前回委員会でいただいたご質問への回答について

平成25年12月
中部電力株式会社

指摘事項5. 浜岡3号機の高経年化技術評価

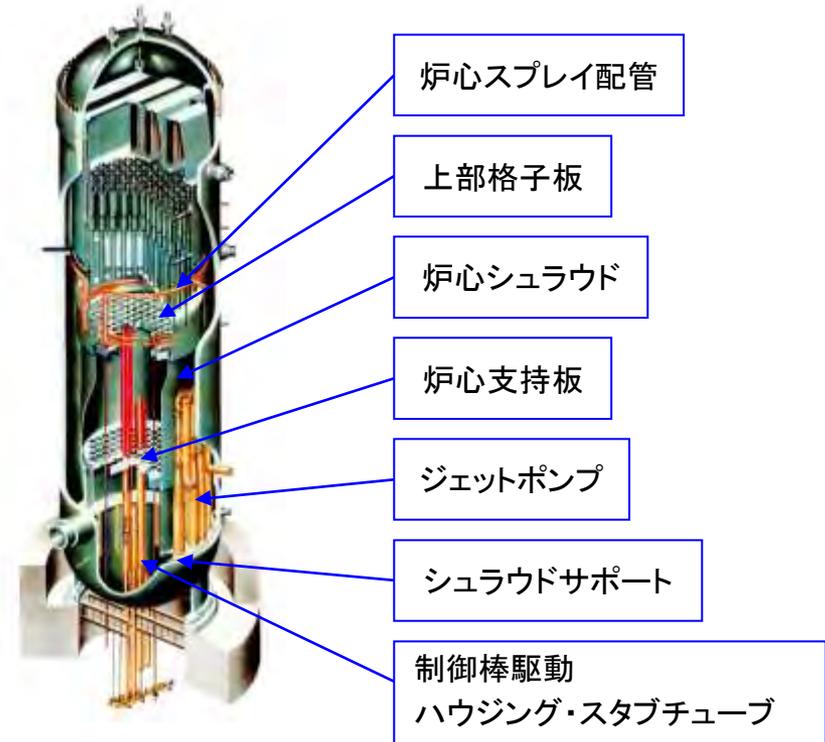
- 浜岡3号機は平成29年に運転開始から30年を迎えることから、「実用発電用原子炉の設置、運転等に関する規則」に基づき、機器および構造物の経年劣化に関する技術的な評価を実施する必要があります。
- この評価のため、以下の機器および構造物の点検を平成27年度に計画しております。(総額35億円)

- ・原子炉内構造物14億円
- ・原子炉冷却材浄化系再生熱交換器および
非再生熱交換器14億円
- ・原子炉隔離冷却ポンプ駆動タービン 1億円
- ・余熱除去熱交換器 1億円
- ・可燃性ガス濃度制御系再結合器等 ... 5億円

指摘事項8. 取替修繕費(調達の効率化反映前)の推移

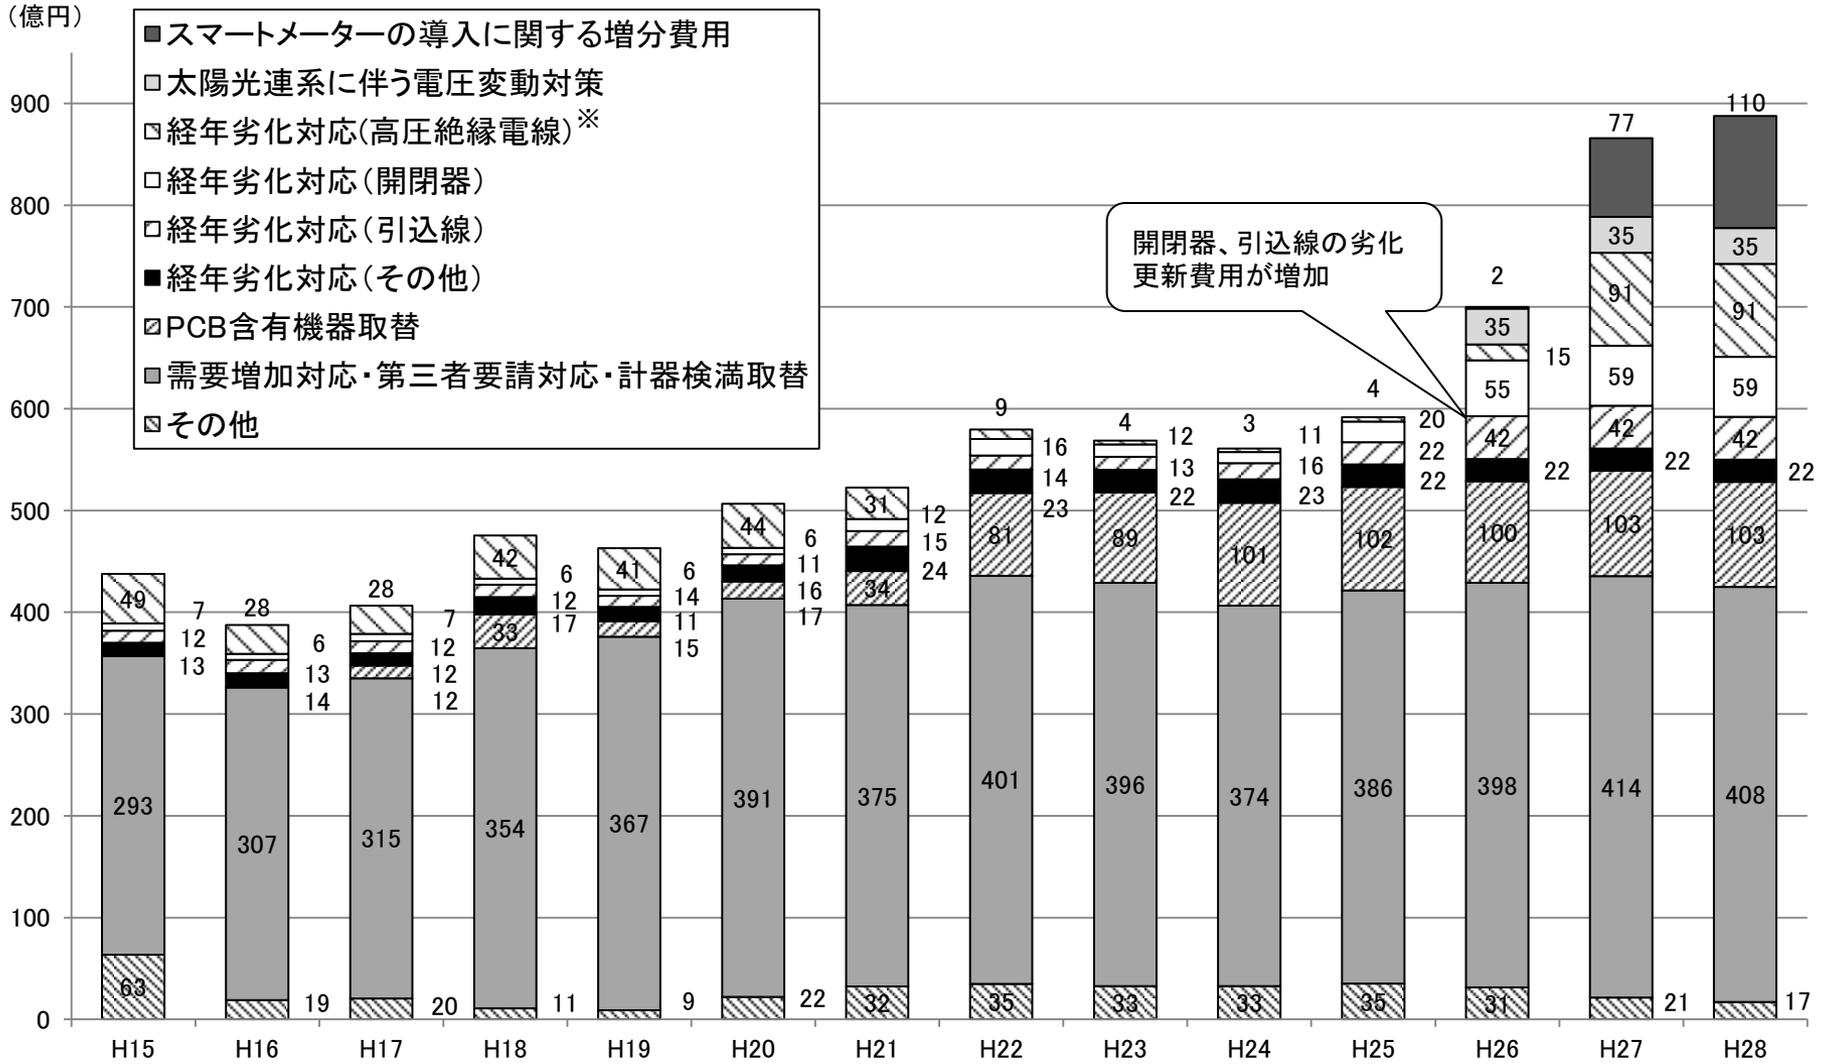
- 取替修繕費は、毎年増加傾向にあります。
- 原価算定期間においては、スマートメーターの導入、太陽光連系に伴う電圧変動対策、経年劣化対応により増加しております。

【参考】高圧自動開閉器の劣化更新の概要

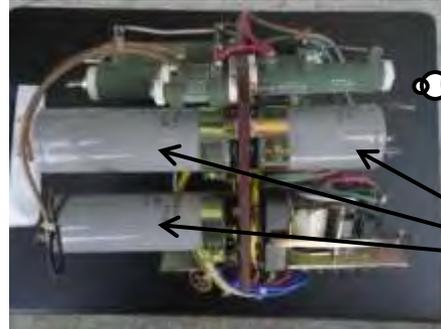
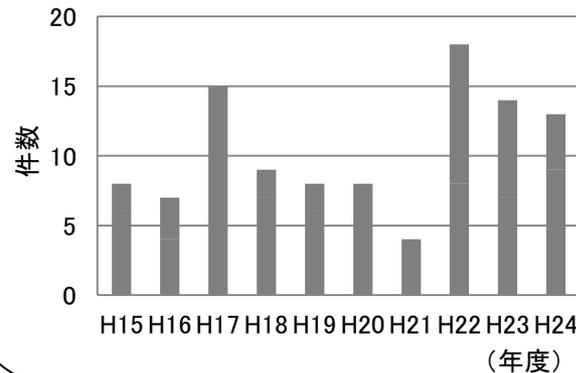
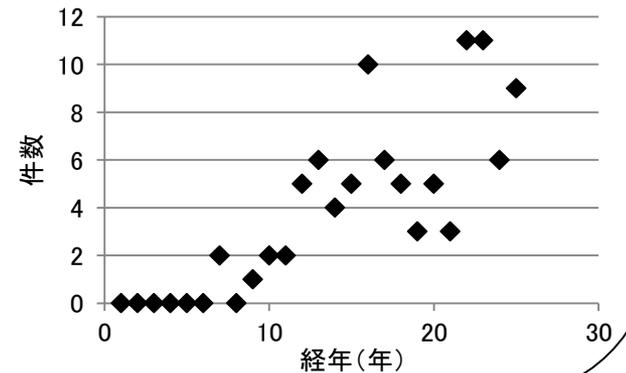
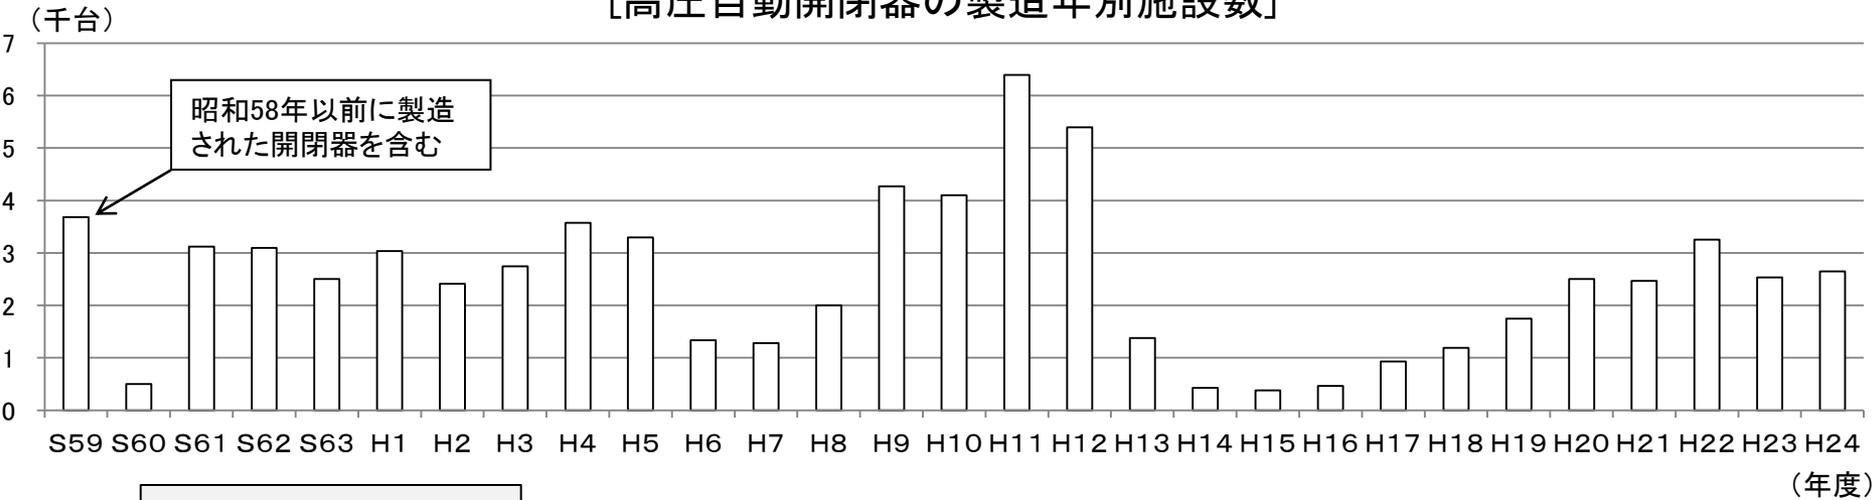
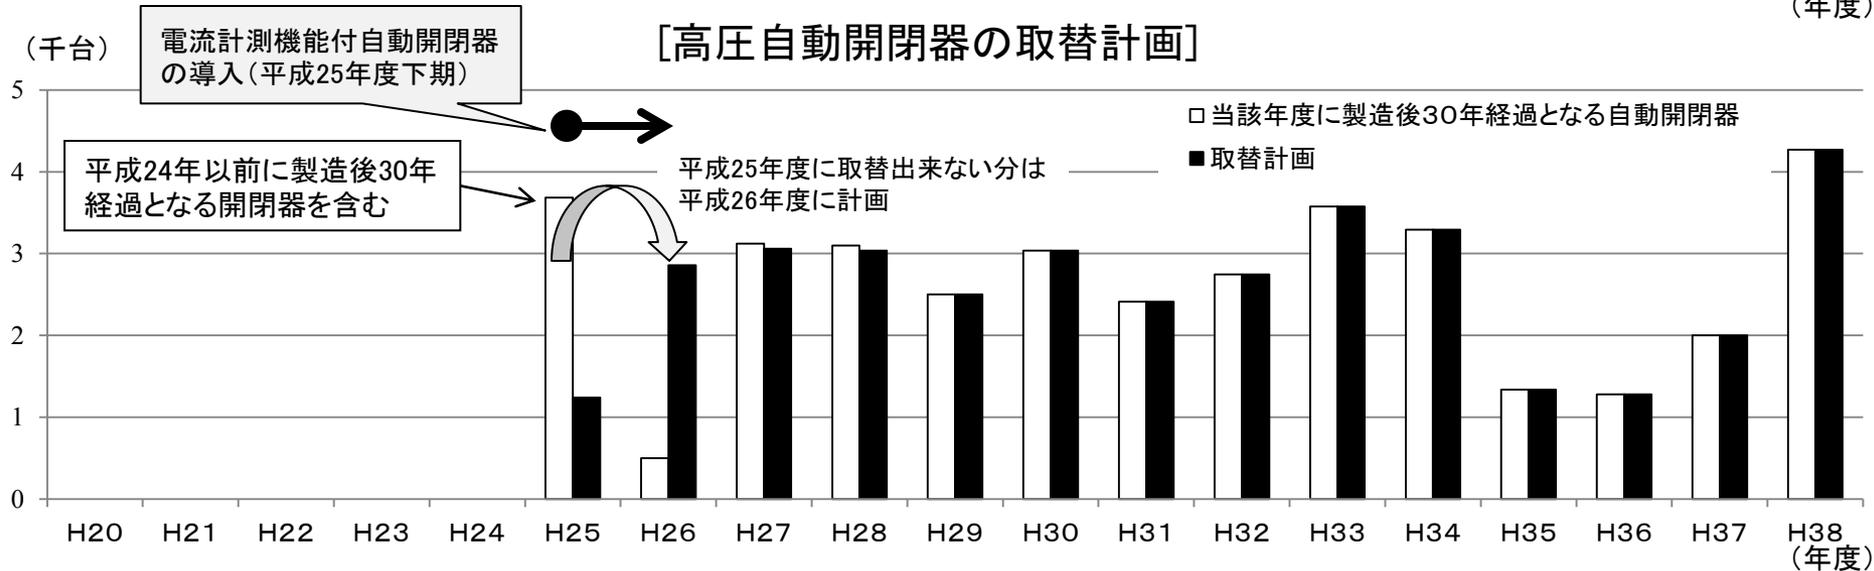
- 高圧自動開閉器※1の制御回路に使用しているアルミ電解コンデンサが劣化し、正常動作しなくなる事象(開放による停電、遠隔操作不能)が発生しております。
- また、太陽光発電設備が配電線に大量連系すると、配電線電流の想定が困難となります※2。太陽光発電設備が連系した配電線の系統運転を確実にを行うため、今後は配電線の主要個所で電流(潮流方向を含む)を計測する必要があります。
- そこで、現状の信頼度の維持、および、太陽光発電設備が配電線に連系した際の確実な系統運転を目的に、製造後30年以上の高圧自動開閉器の経年撤去を行い、電流計測機能付自動開閉器の取付を行っております。

- ・アルミ電解コンデンサの封口部の劣化により電解液が漏出し、制御機能が喪失

- ・経年と共に異常動作の発生数が増加しており、経年30年が限界と判断

- 配電線自動化エリアの拡大と共に、高圧自動開閉器の取付を行ってまいりました。
- 製造後30年を経過した高圧自動開閉器(白の棒グラフ)について、経年取替を行っております。
- 太陽光発電設備の大量連系に対応するため、電流計測機能付自動開閉器への取替を行っております。

【参考】電灯引込線(DV線)の劣化更新の概要

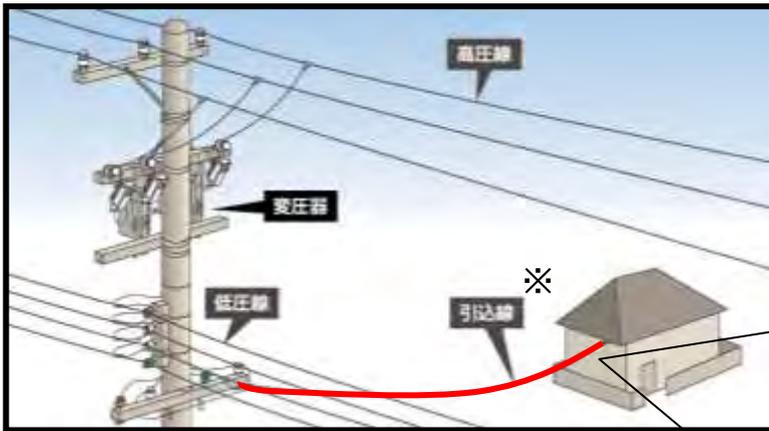
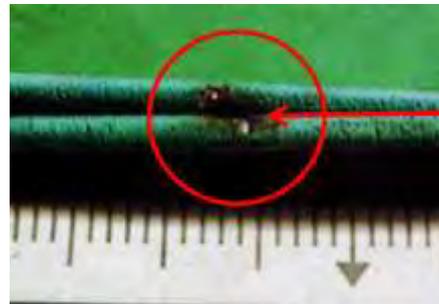
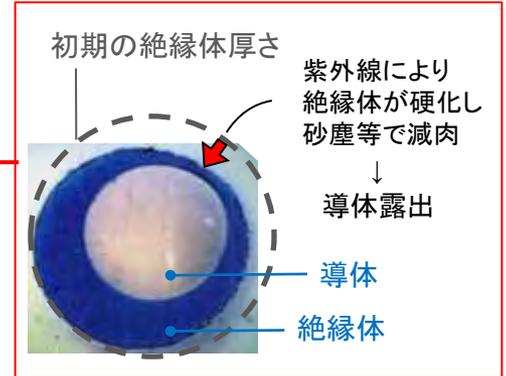
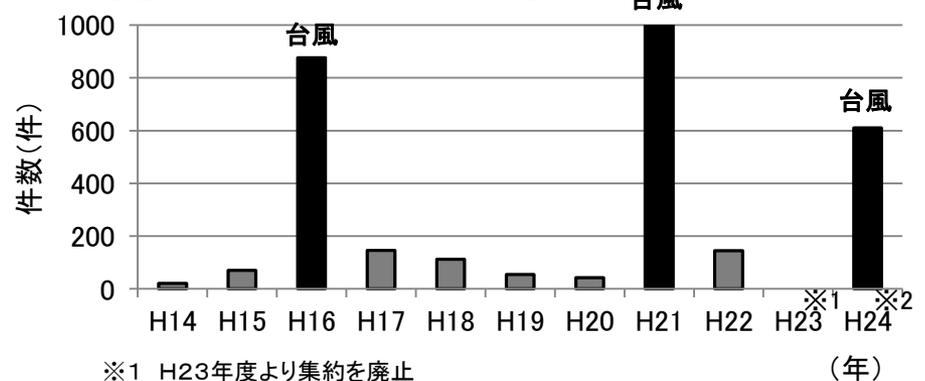
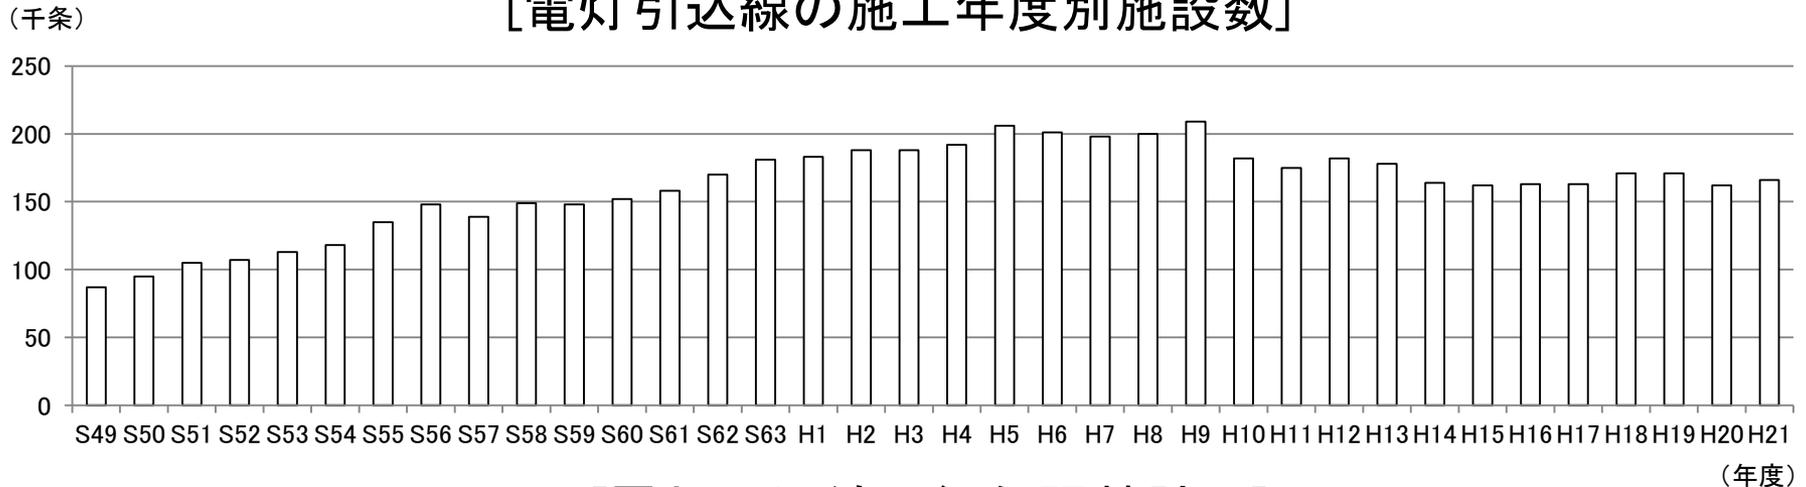
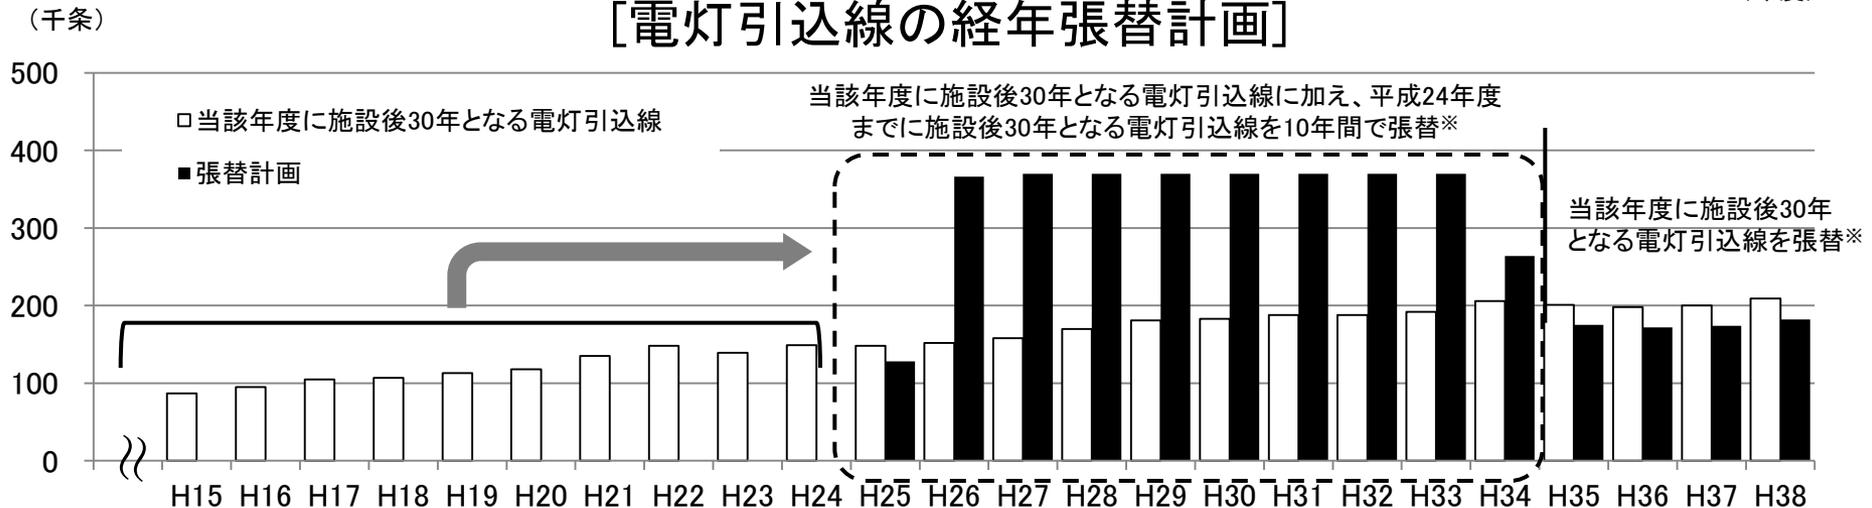
- 引込線において、絶縁体の紫外線劣化により導体が露出し、線間でトラッキングが生じることで、火花や断線などの事象が発生しています。(台風襲来時には、汚損物の堆積が多くなり、よりトラッキングがしやすくなるため、発生数が著しく増加)
- 火花や断線の未然防止のため、これまで、発生確率の高い2.6mm以下の動力引込線(200V)を張り替えしてきました。
- しかし、電灯引込線においても、台風の都度、発生数が増加することから、平成24年度の火花対応を踏まえ、平成25年度に3.2mm以下の電灯引込線(100V)について、施設後30年での計画張替を開始いたしました。
- 同様の事象が発生しないよう、平成22年度に、耐候性能を強化した新型引込線(2層DV線)を導入しております。

- 施設後30年となる電灯引込線(白の棒グラフ)のうち、3.2mm以下の電線について張替を行っています。
- 既に施設後30年を超過した電灯引込線については、平成25年～34年の10年間で張替を行います。

指摘事項9. 高圧絶縁電線劣化更新の概要

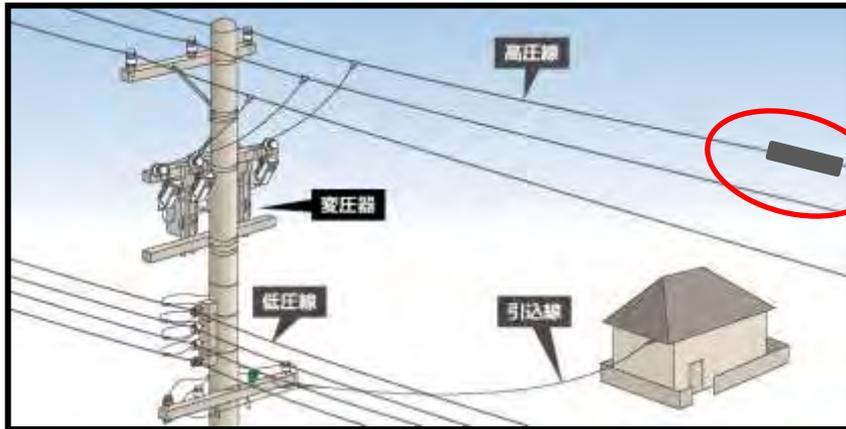
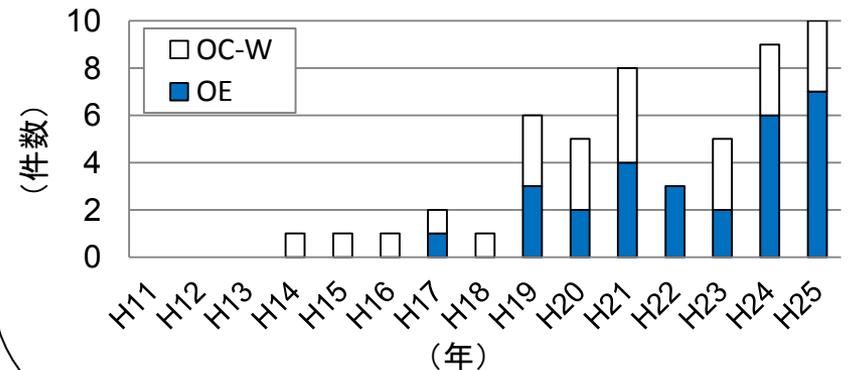
- 高圧絶縁電線の直線接続部またはテーピング補修部で断線件数が増加傾向にあります。
- 断線の未然防止のため、
 <OC-W(水密形屋外用架橋ポリエチレン絶縁電線)[60mm², 125mm²]>
 - ・施設後30年を超過した電線のうち、直線接続部の点検により不良と判断したものを張替してまいります。
 - ・平成25年度に、排水機能を付加した新型の直線スリーブカバーを導入しています。
 - ・点検時に異常のなかった直線接続部には、点検に同調して新型の直線スリーブカバーへの取替を行います。
- <OE(屋外用ポリエチレン絶縁電線)[5mm]>
 - ・施設後40年を超過した電線のうち、テーピング補修されたものを張替してまいります。
 - ・平成26年度から、排水機能を付加した新型の絶縁カバー(テーピング不要)を導入します。

指摘事項9. 高圧絶縁電線劣化の発生メカニズム

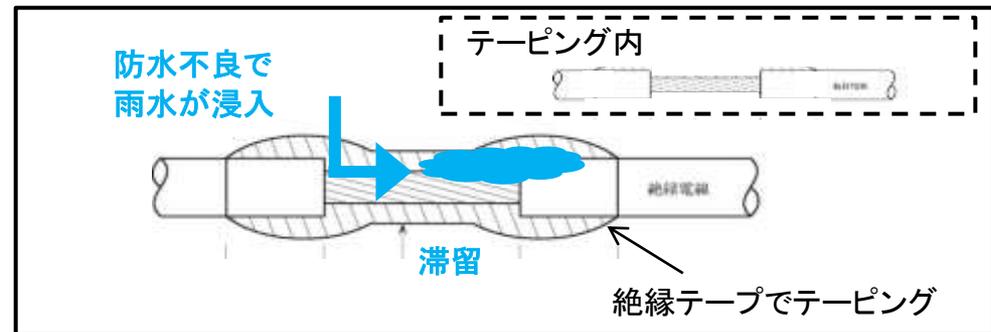
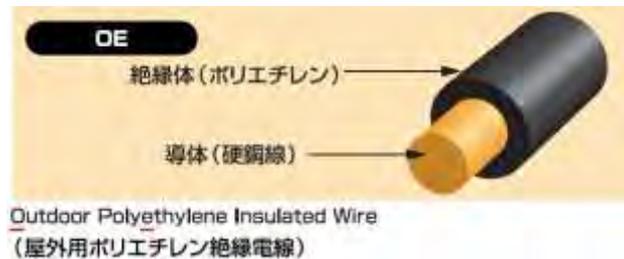
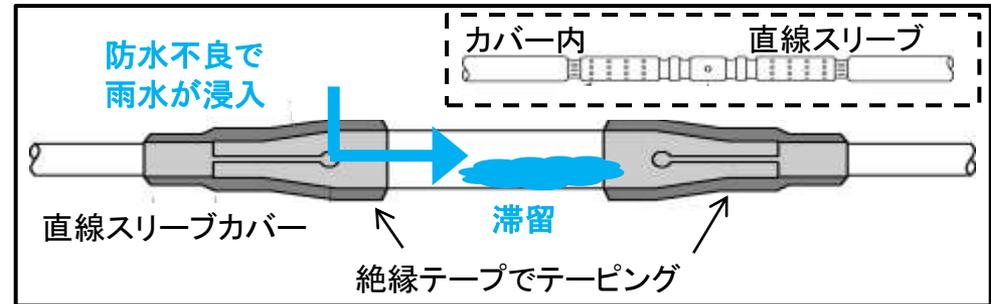
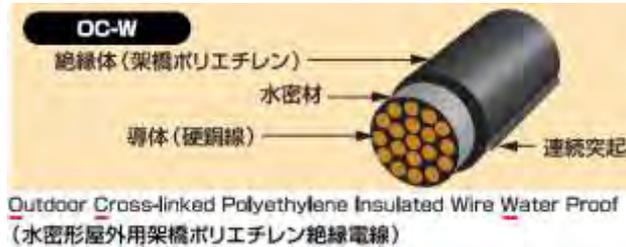
- OC-W特定部位での異常断線は、電線の直線接続部に取り付けた直線スリーブカバーの防水不良により、カバー内に雨水が滞留し、電線導体が応力腐食割れにより断線する事象です。
- OE特定部位での異常断線は、電線被覆のテーピング箇所の防水不良により、テーピング内部に雨水が滞留し、電線導体が応力腐食割れにより断線が発生する事象です。

➢銅導体が、高湿度環境下に長期間曝される(雨水の滞留など)ことで銅導体表面に酸化皮膜が形成され、また応力により、この酸化被膜に割れが生じ、これが繰り返されることで最終的に破断に至る事象である。
